**Avis  
sur le projet de déchetterie DECOSET chemin de Ribaute à  
TOULOUSE (31)**

N°Saisine : 2024-013174

N°MRAe : 2024APO70

Avis émis le 27 juin 2024

Figure 3 : Gestion des eaux pluviales et des effluents

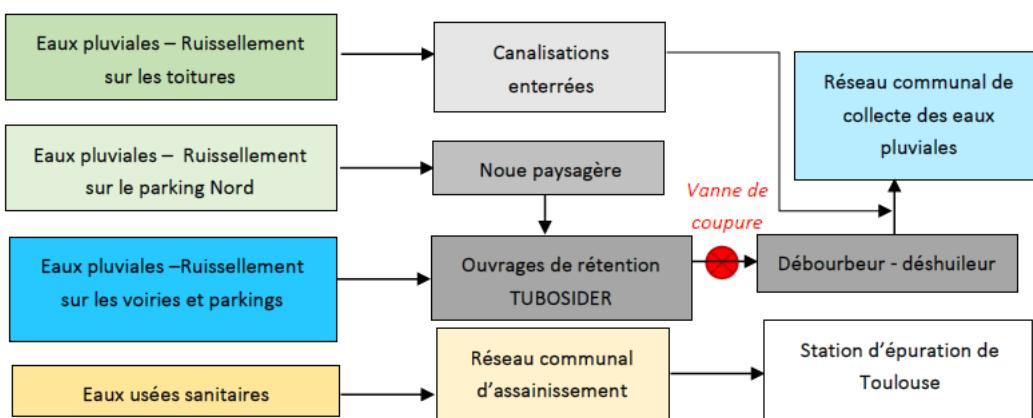
Enfin, en cas d'incendie, le système d'obturation positionné à la sortie des ouvrages de rétention permettra de stocker les eaux polluées dans ces ouvrages afin de ne pas polluer le milieu naturel. La MRAe estime que les mesures de prévention et de réduction des impacts prévues semblent suffisantes pour préserver la qualité des eaux rejetées dans le milieu naturel.

Cependant, la MRAe rappelle que, d'un point de vue de l'impact qualitatif sur les eaux superficielles ou souterraines, les systèmes de séparation des hydrocarbures<sup>6</sup> nécessitent un entretien régulier afin de conserver leur efficacité. Par ailleurs, l'étude d'impact ne présente pas de programme d'analyse sur le rejet des eaux pluviales, ni le suivi des métaux<sup>7</sup> dans les eaux de ruissellement, pour détecter une pollution éventuelle et mettre en place les mesures nécessaires pour y remédier dans un délai raisonnable.

**La MRAe recommande de proposer un programme de suivi de la qualité des eaux rejetées vers le milieu naturel en phase d'exploitation, à une fréquence adaptée, permettant de remédier aux dysfonctionnements éventuels dans un délai raisonnable. Elle recommande également que l'étude d'impact mentionne explicitement les modalités de contrôle et d'entretien des systèmes de séparation des hydrocarbures.**
